**Европейская экономическая комиссия**

**Рабочая группа по вопросам шума**

**Пятьдесят шестая сессия**

**Доклад Рабочей группы по вопросам шума  
о работе ее пятьдесят шестой сессии**

"Рис. 2

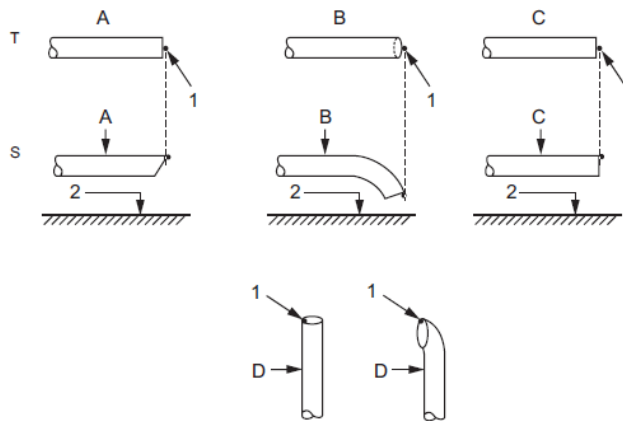
8. GRB рассмотрела и приняла документ GRB-56-03, который воспроизводится в приложении II к настоящему докладу и предусматривает внесение изменений в рисунок, показывающий положения для измерения на движущихся транспортных средствах. Секретариату было поручено передать данное пред-

Приложение 3, добавление, рис. 2 изменить следующим образом:

#### Принятый текст на основе GRB-56-03 (см. пункт 8 настоящего доклада)
